BULLETIN-SERVICE N° 18

OBJET: ROBINET ESSENCE

APPAREILS INTÉRESSÉS: Tous avions WA.51.51A.52.54

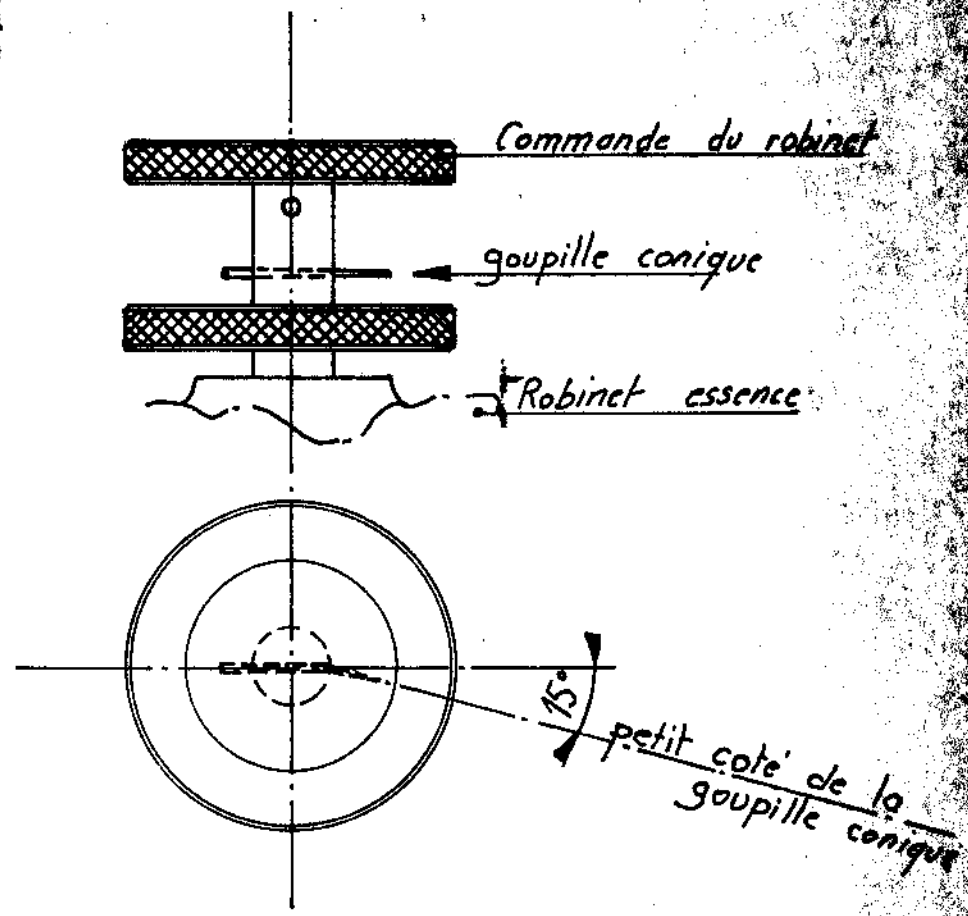
DESCRIPTION: La goupille conique de fixation de la commande du robinet essence peut sortir de son logement.
A réception du B.S., vérifier la base de la goupille et la plier de 15° pour éviter qu'elle puisse sortir de son logement.
